公益財団法人核物質管理センター

核燃料物質使用変更許可申請書

3. 変更の内容

- (1) 新分析棟 7. 項「核燃料物質の使用施設の位置、構造及び設備」における、7. 3 項「使用施設の設備」のうち、プルトニウム質量分析室(120号室)のGB120bの取付分析機器である表面電離型質量分析計を更新する。本質量分析計の更新に伴い、既設質量分析計1台及びグローブボックス2台(GB120a、GB120b)を撤去し、新しく質量分析計1台及びグローブボックス2台(GB120a、GB120b)を設置する。
本更新に伴い、グローブボックスの寸法、窓板材質等の仕様を変更する。

図 4-1 東海保障措置センター周辺図

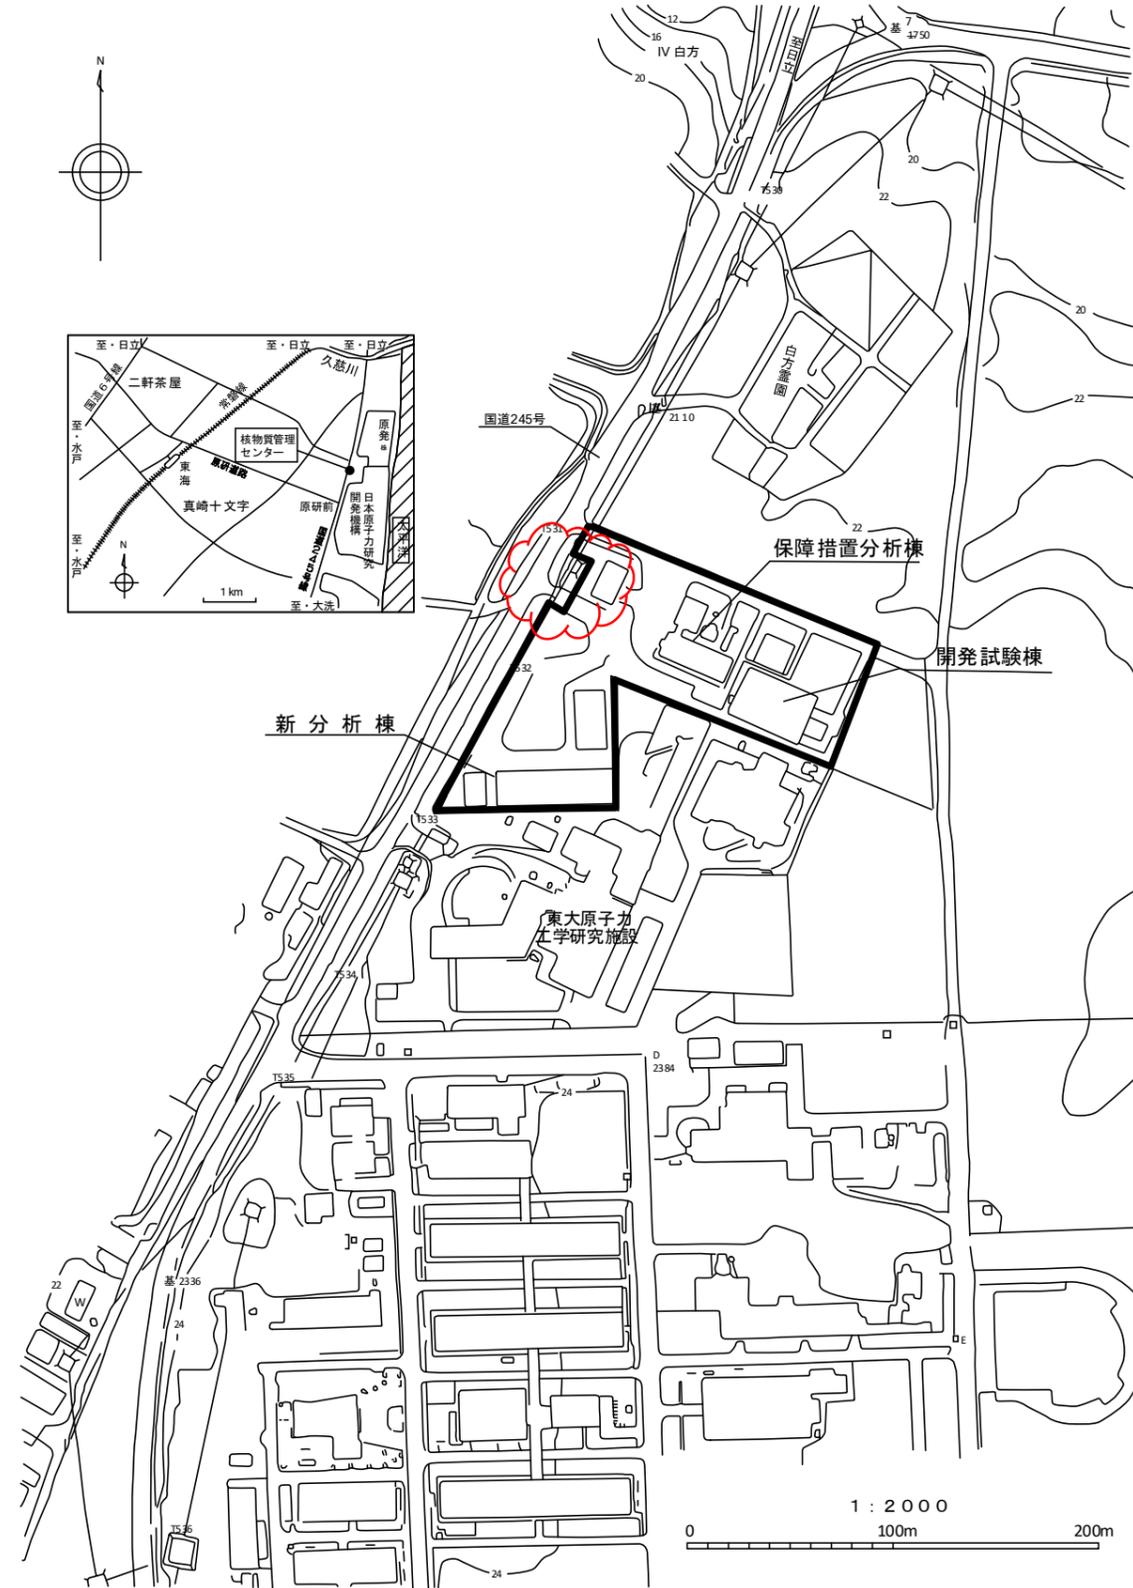
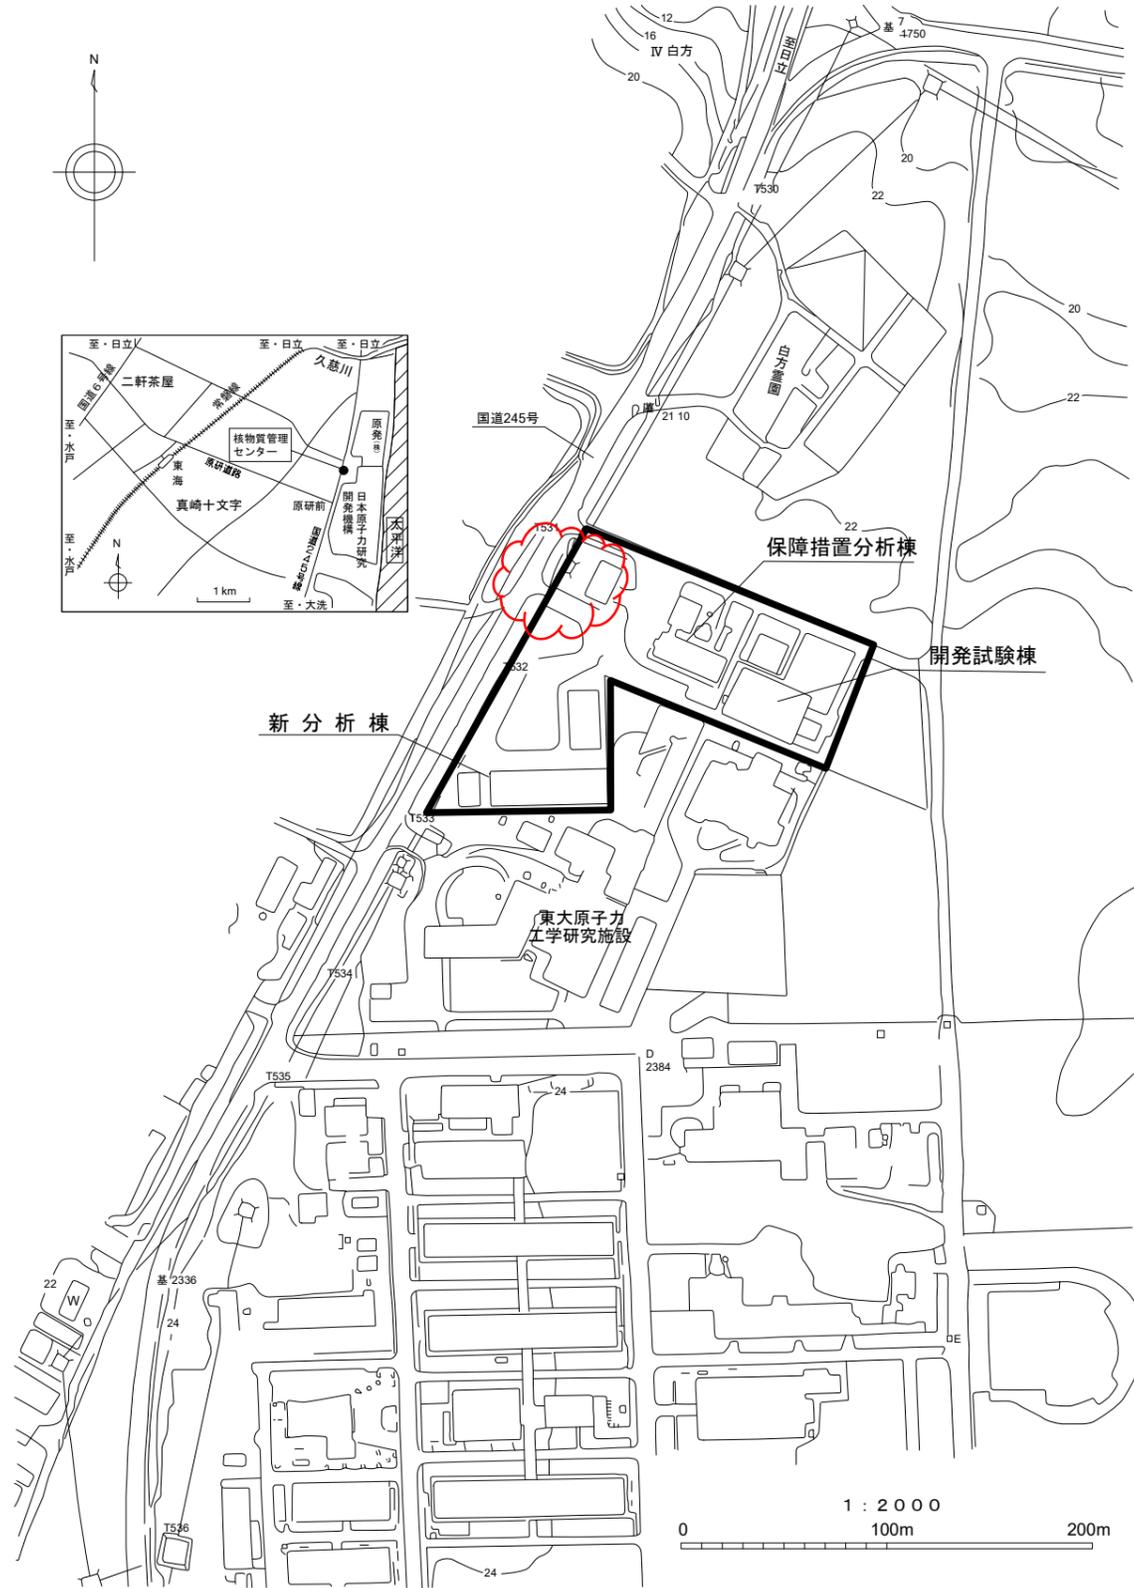
記載の適正化
(図の整合を図るため)

図7-2-1 ホットセル、グローブボックス、フード概略配置図

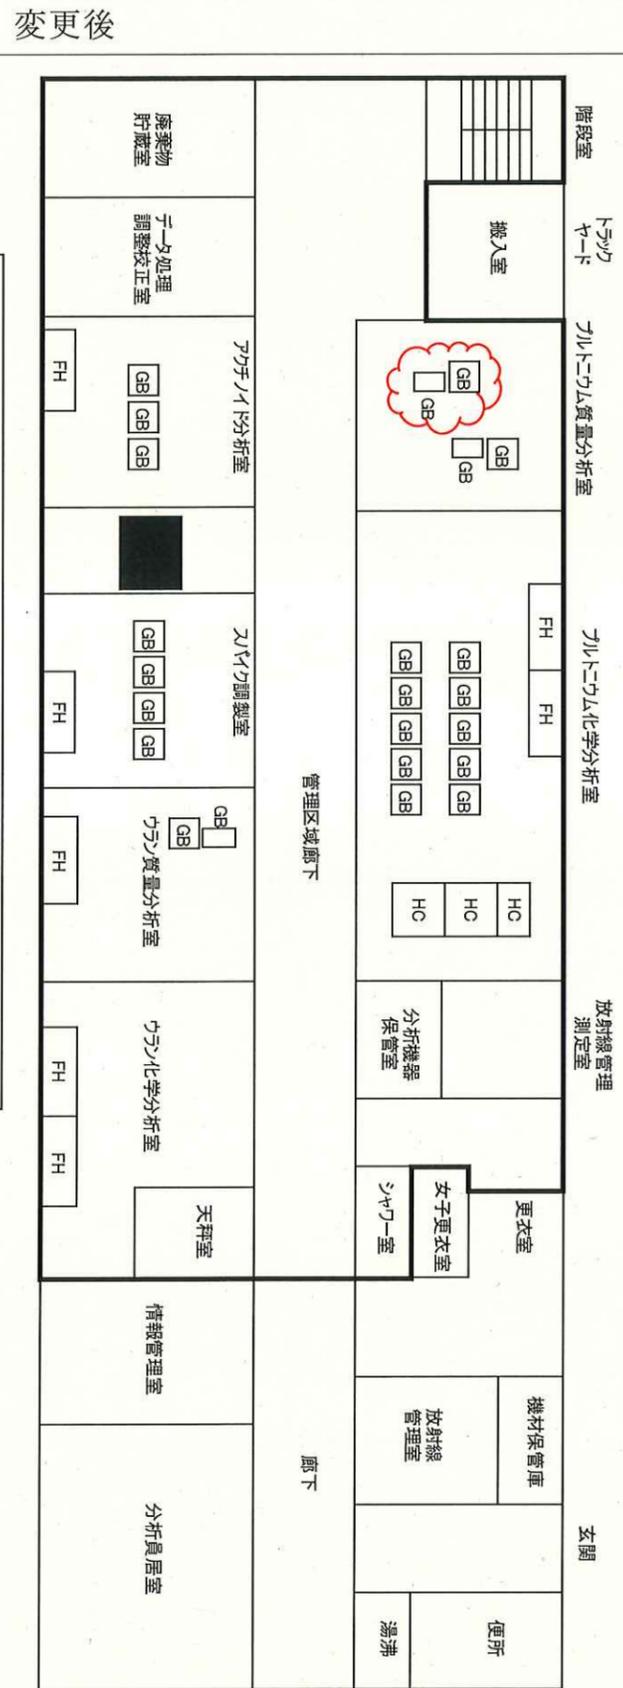
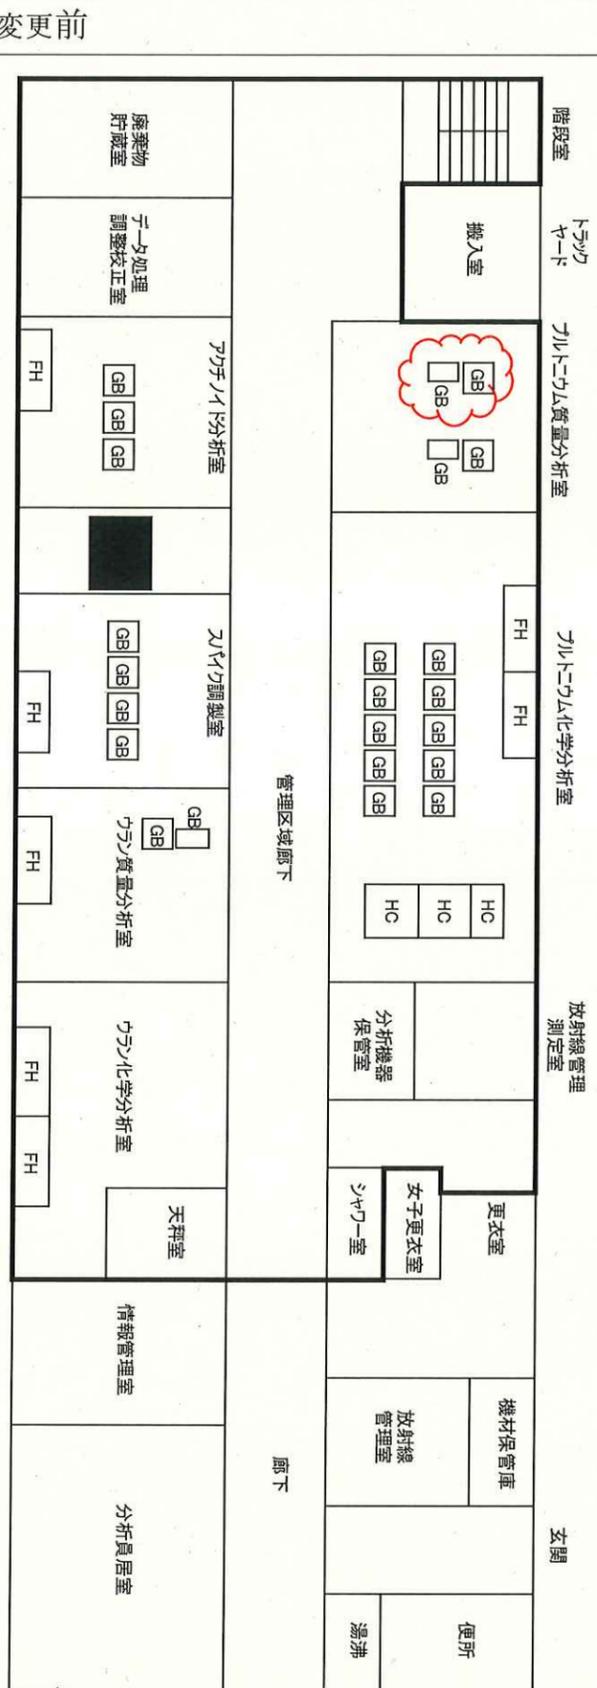
グローブボックスの更新に伴う位置変更

図 7-2-4 グローブボックス (0.28m³) 概略図

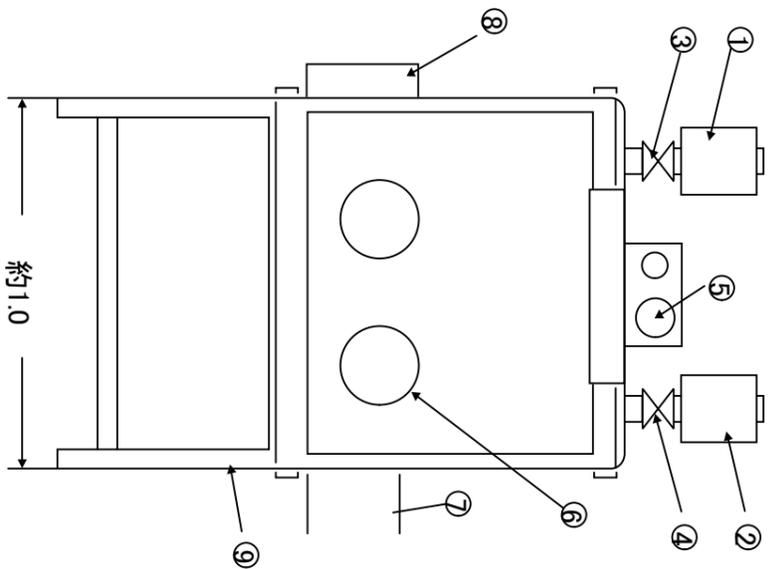
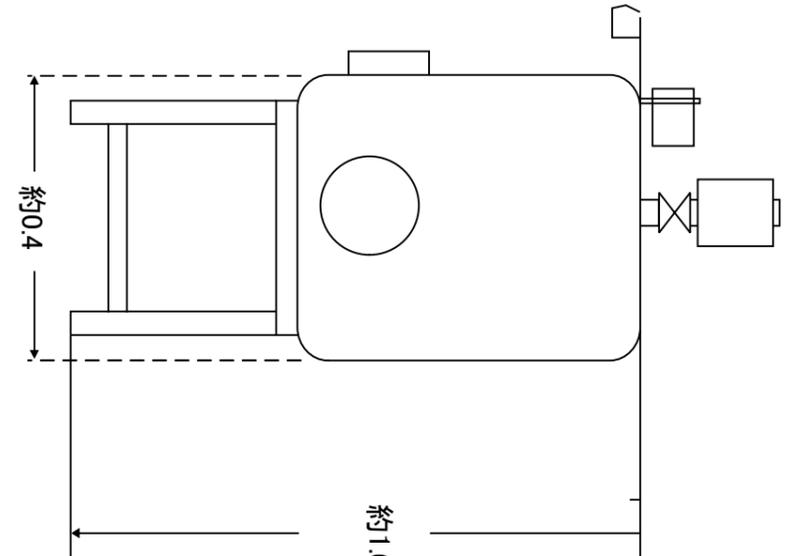
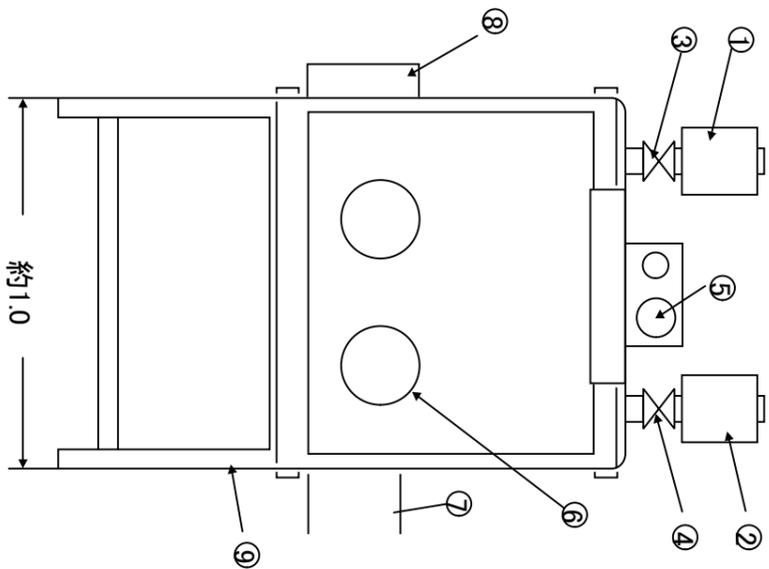
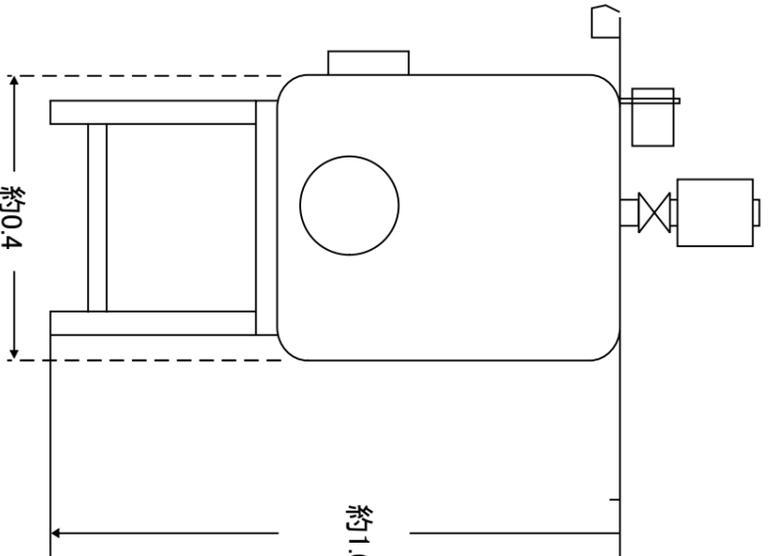
記載の適正化
(グローブボックス容量の修正)

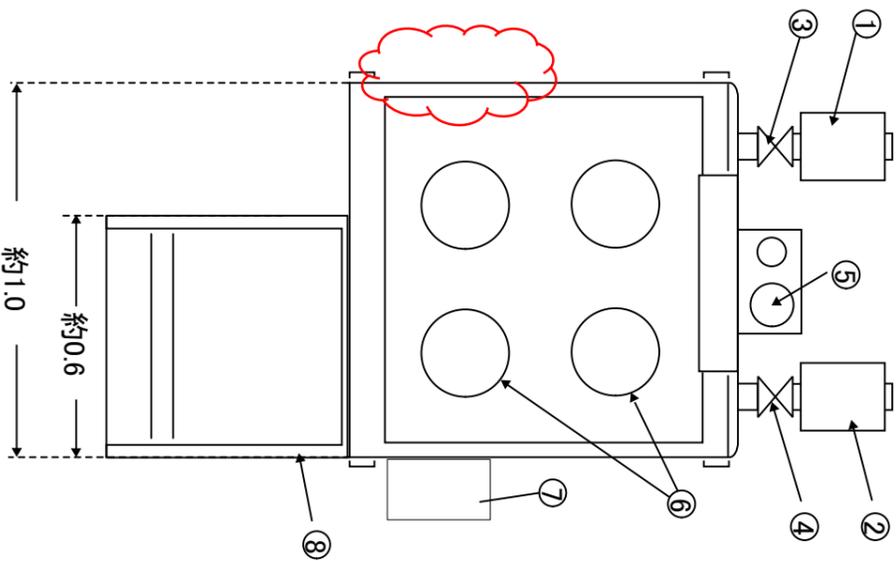
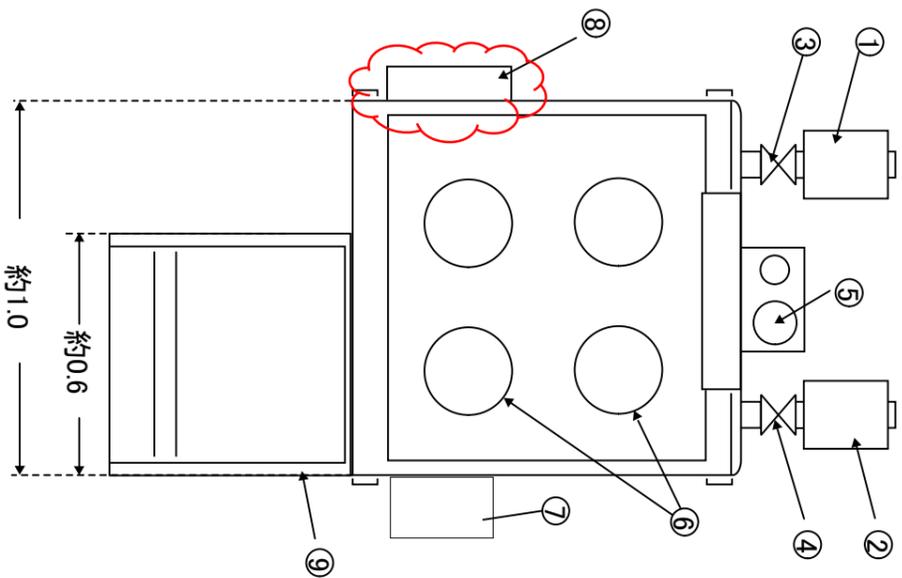
記載の適正化
(グローブボックス容
量等の修正)
